四川省房屋建筑和市政工程  
施工图审查疑难问题解析  
(2025 第三期)

四川省勘察设计协会

2025 年 9 月

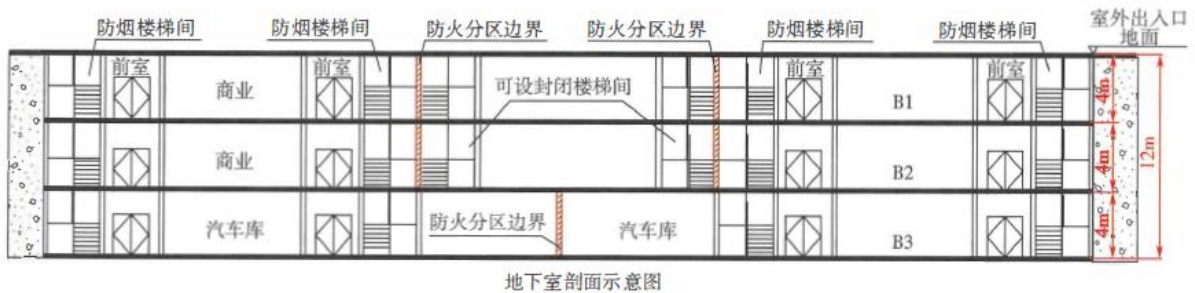
关于某项目一类高层公共建筑（建筑高度99.9米，功能为办公和商业），地下共三层，负三层建筑标高为-13.800。负一层为商业和办公辅助用房、非机动车库，负二层和负三层为机动车库（地下室三层均为满铺，非局部负二层和局部负三层）。地下室部分楼梯到达负三层。到达负三层的楼梯在负一层和负二层均有使用进行疏散。根据《建筑防火通用规范》GB55037-2022的7.1.10条第1、2款，请问：负一层和负二层的楼梯是否能设置为封闭楼梯间，到负三层的设置为防烟楼梯间。下图为《建筑防火通用规范》GB55037-2022实施指南的相关解释，明确“如果在该地下建筑内的地下一层和二层有一个防火分区设置独立的疏散楼梯间，这些楼梯间不供地下三层及地下一、二层的其他区域使用，则该防火分区的疏散楼梯间可以采用封闭楼梯间。”由于实施指南仅为参考，请问这种情况是否可以这样执行？

答：该楼梯间服务地下室埋深大于10米或层数不小于3层时，应在其服务楼层每层都采用防烟楼梯间。若该楼梯间服务地下室埋深小于10米或层数不大于2层时，则可以在其服务楼层中每层采用封闭楼梯间。

图 1

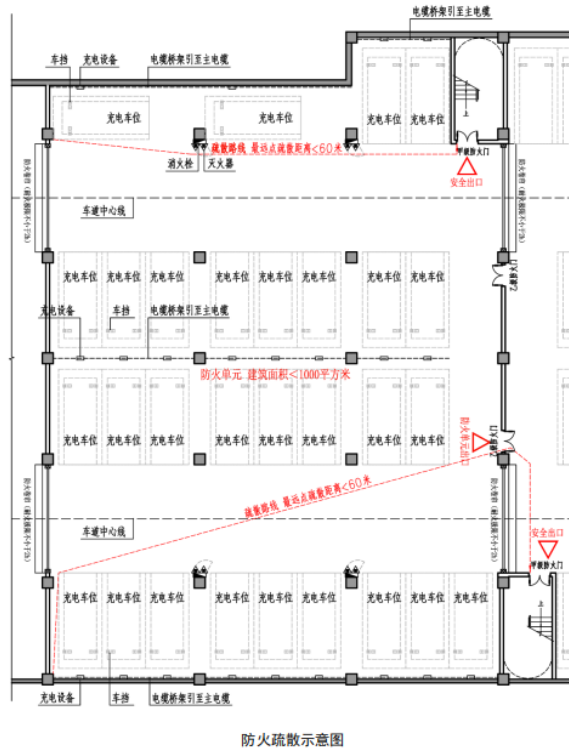
某项目住宅小区，地上为二类住宅高层建筑，地下室为一层地下建筑，负一层为机动车库和设备用房。当地下室机动车库设在同一个防火分区的不同防火单元之间防火隔墙上设置的疏散门的数量和疏散方向如何判定。根据《电动汽车分散充电设施工程技术标准》GB/T51313-2018 6.1.5 第4款“当防火隔墙上需开设相互连通的门时，应采用耐火等级不低于乙级的防火门”，该技术标准明确的为相互连通的门，但是由于一个防火分区划分为几个防火单元，有些防火单元并不包含疏散楼梯间，所以需要在防火单元的防火隔墙上开向相邻防火单元的连通门再到达安全出口，疏散方向如何判定，是否根据不同的疏散方向设置不同的门？（下图1为《四川省房屋建筑工程消防设计技术审查要点（2025年版）》，下图2为《南京市地下电动汽车库防火设计导则》）

答：当地下室机动车库设在同一个防火分区内的防火单元，当防火分区的任意安全出口不在该区域时，则应在同一防火分区内的相邻防火单元的防火隔墙上开 2 个安全出口，并朝向安全出口所在的防火单元开启，该安全出口之间距离不小于 5 米。该问题截图中相邻防火单元应按照各自需要的 2 个安全出口，分别开设除了楼梯间的安全出口以外的通向相邻防火单元的疏散门，并开向该防火单元需要的疏散方向。如下图所示，红色防火单元与蓝色防火单元为一个防火分区，蓝色的区域①②安全出口疏散方向和红色区域的①②安全出口疏散方向如图所示。

电梯基坑大样(一)

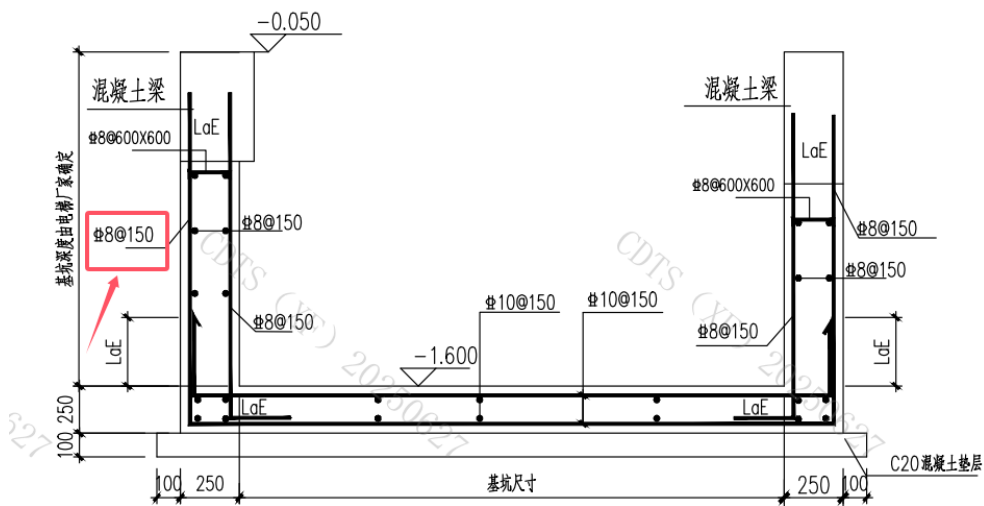
某工业厂房无地下室，1 层电梯基坑底标高-1.600m，基坑侧壁采用混凝土板挂在梁下，侧壁厚度 250mm，混凝土强度等级为 C30，侧壁纵向钢筋配置

为 C8@150, 单侧纵向钢筋的配筋率为 0.13%。此侧壁在外侧土压力作用下每延米的弯矩值为 7.62KN.m, 混凝土侧壁正截面受弯侧承载力设计值为 21.7KN.m, 根据《混凝土结构设计标准》GB/T 50010 第 8.5.3 条求得电梯基坑侧壁的最小配筋率为 0.1%。

该电梯基坑侧壁如果按次要受弯构件考虑, 按《混凝土结构设计标准》GB/T 50010 第 8.5.3 条规定, 其纵向钢筋的配筋率 $>0.1\%$ , 满足标准要求, 如果按《混凝土结构通用规范》GB 55001-2021 第 4.4.6 条的受弯构件进行考虑, 则不满足通用规范条文要求。请问这种情况在施工图审查时该如何认定?

答：《混凝土结构设计标准》GB/T50010-2010（2024 版）第 8.5.3 条对次要构件的定义为“截面厚度很大而内力相对较小的非主要受弯构件”，因实际工程中很难判断是否属于次要构件，并且《混凝土结构通用规范》GB55001-2021 中无相关规定，建议按《混凝土结构通用规范》执行。

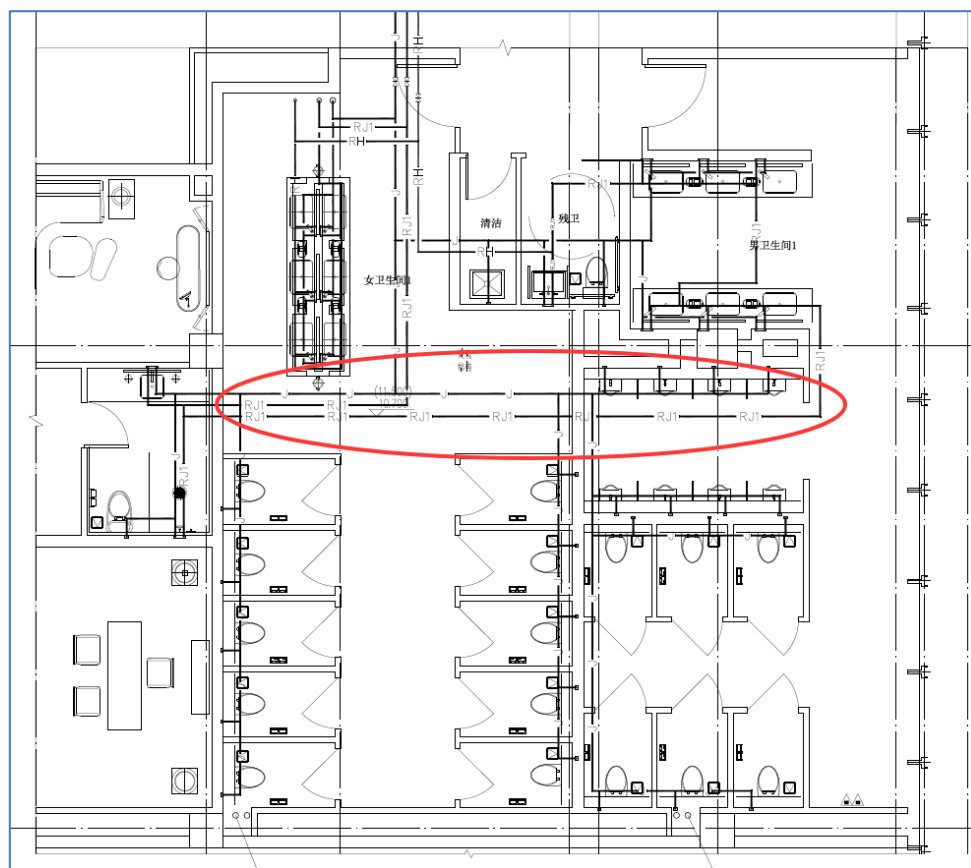
某项目取土样和岩样的取样钻孔总数刚达勘探孔总数的 1/3 要求，根据《岩土工程勘察规范》4.1.20 条，审图意见认为取土样孔的数量不包含岩样，故场地取样孔未达勘探孔总数的 1/3，判违反强条，该情况应判强条吗？

答复：根据规范编制人高大钊教授的相关解释：规范规定的“取土样”是为了力学试验而采取的原状土样，也包括取岩样试验。因此，该项目取样孔数量满足规范要求，不违反强条。

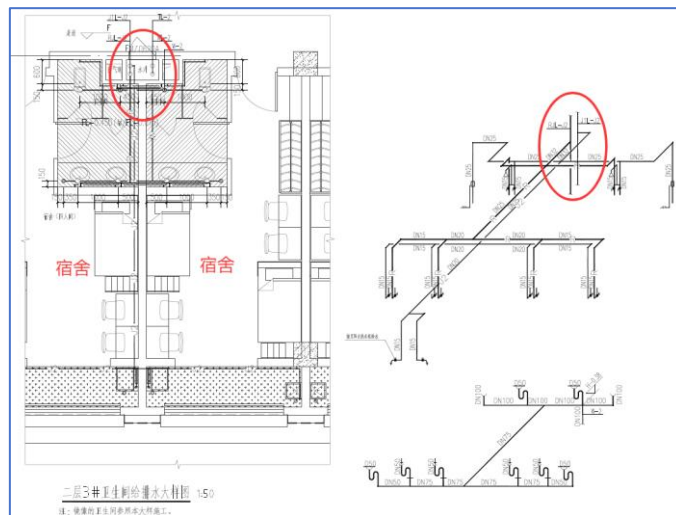
宿舍建筑给排水设计未引用《宿舍建筑设计规范》JGJ36, 居室内附设卫生间给水未单独计量, 是否可行?

答：应按管理要求设置计量装置。

**问题解析：**宿舍建筑室内卫生间应按管理要求设置水表，与是否引用工程建设行业标准《宿舍建筑设计规范》JGJ36 没有直接关系。上述图示宿舍，从节水角度来看，就是一个付费或管理单元，如未做其他情况说明，应设置独立计量。
